Ofício n.º 2584/2018 – GAB

ESTUDO TÉCNICO PARA IMPLANTAÇÃO DE ONDULAÇÃO TRANSVERSAL
RESOLUÇÃO Nº 600 CONTRAN

Local: *Avenida Voluntário Vitoriano Borges - Alvarenga*

ASSUNTO
Sinalização Av. Voluntário Vitoriano Borges

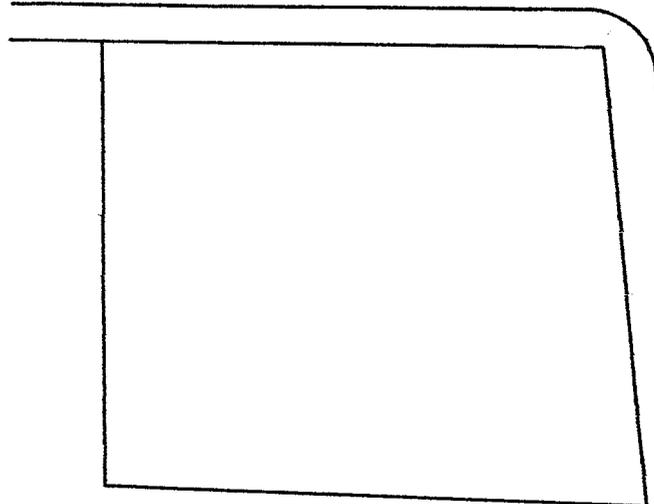
Buscando atender as solicitações, contidas nos documentos descritos acima, fomos ao endereço citado e após estudos de engenharia de tráfego, conforme determina o artigo 91 do Código de Trânsito Brasileiro, constatamos que, contrariando a Resolução nº 600, deliberada pelo Conselho Nacional de Trânsito (CONTRAN), que estabelece os padrões e critérios para a instalação de ondulação transversal (lombada física) em vias públicas, verificamos que o local em questão (Frente ao Portão do Cemitério) não atende às condições para implantação de ondulação transversal, visto que trata-se de um trecho em esquina e que não respeita uma distância mínima de 15m do alinhamento do bordo da via transversal (Art. 10). Também verificamos que o local (Frente ao Portão da administração) não atende às condições para implantação de ondulação transversal, visto que trata-se de um trecho com declividade longitudinal superior a 6% (Art. 5º, II) e defronte a guia rebaixada para entrada e saída de veículos (Posto de Gasolina) (Art. 5º, V). Além disso, trata-se de uma via sem histórico de acidentes. Portanto, seguindo a orientação dessa resolução, qual seja: Para a colocação de ondulações transversais do TIPO A e do TIPO B devem ser observadas, simultaneamente, as seguintes características relativas à via: ... (Art 5º, caput), indefiro o pedido. Informo que a segurança dos pedestres, ao atravessarem a via, não está prejudicada, pois há faixas de travessias de pedestres (FTP) e uma boa sinalização de trânsito no local em questão, inclusive com semáforo.

*Segue anexo croqui do local com proposta de SH.
derrogar / pedestres.*

*Eng. João Bordini Junior
Opino pelo indeferimento visto as
constatações do outro Técnico.*

Vale ressaltar que de acordo com os critérios estabelecidos, ocorreu o indeferimento da indicação no local em questão, conforme anexo; no entanto com proposta alternativa programada pelo Deptran.
